Für eine 3. Beteiligung zum RPD vorgesehene Änderungen

***Hier: Änderungen der graphischen Darstellung in der Beikarte 5A
im Vergleich zur Fassung gemäß Regionalratsbeschluss vom
23.06.2016***

Ä3BT-Beikarte-5A-KÜ-Düsseldorf-Ratingen Nr.01

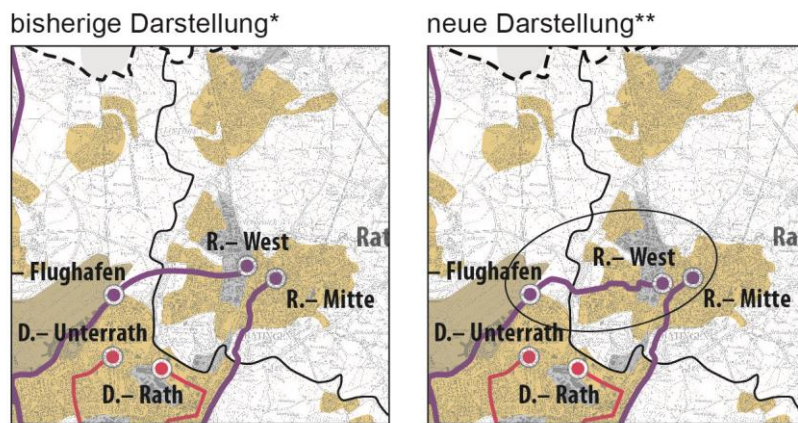
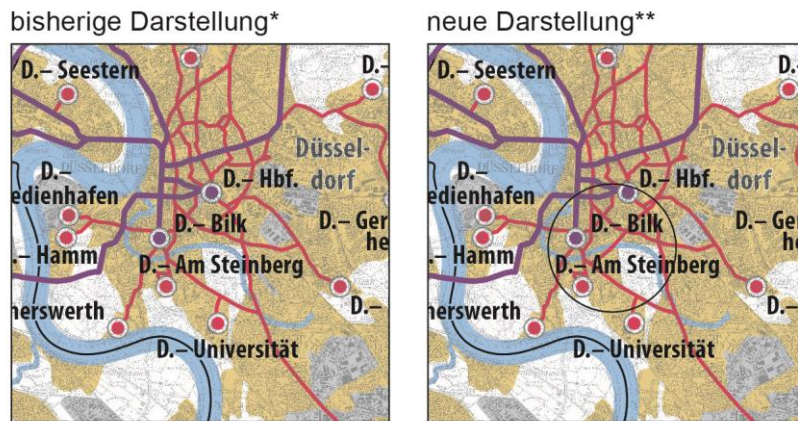
Die Darstellung der Trassen des regionalbedeutsamen ÖPNV in der Beikarte 5A ist identisch mit der des RPD-Entwurfs. In der Beikarte 5A war bisher zwischen Düssel-dorf-Flughafen und Ratingen-West irrtümlicherweise noch eine grobe Trassenfüh-rung eines frühen Entwurfsstadiums dargestellt. Die Abbildung der Beikarte wird hiermit an die Darstellung des RPD-Entwurfs angeglichen.
